Sak nr 29/2020

F 271, Flyin – ny veg til hytte

Skisse frå søknad

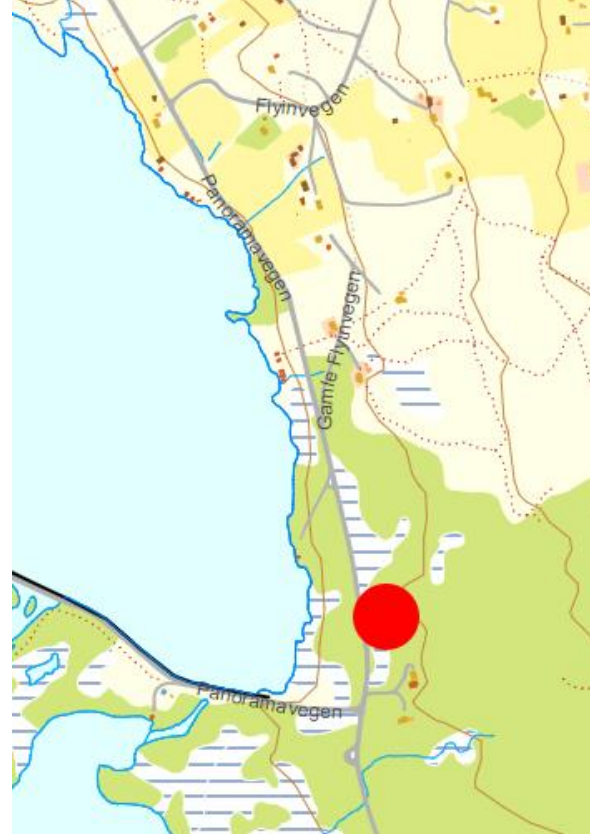
Slik søknaden legger opp ynskjer dei å køyre rett opp mot hytta. Det er 4 meter stigning og ca 25 lengde meter veg å fordele stigninga på. Dette gjev ei helling på 1:6,5. Dette er særst bratt, og er noko ein bør unngå. Vegar bør helst vere 1:10, og uansett ikkje brattare enn 1:8, jfr kommunens retningslinjer.

Det vil vere uheldig å legge opp til ein løysing som uansett ikkje vert godkjent i kommunen, og som då må behandlast på nytt. I tillegg vil dette kunne vere trafikkfarleg, særskilt vinterstid om denne skulle verte vinterbrøytt.

Administrasjonen tilrår at dei får bygge veg opp til hytte, men ikkje slik skissert pga sterk helling. Det kunne vere ei løysing å definere ei minste hellingsgrad (eks 1:8), og gje administrasjonen saman med fjellstyre leiar fullmakt til å vurdere ny søknad med veg i tilnærma same område, men med betre hellingsgrad. Det vil uansett ha lite å seie for området om vegen vert lagt i ein liten bue som gjer at hellingsforholda vert betra.

Fjellstyret tilrår at F 271 får lage veg fram til hytta, men at ny veg ikkje bør ha brattare hellingsgrad enn 1:8. Administrasjonen saman med fjellstyre leiar får fullmakt til å godkjenne ny skisse.
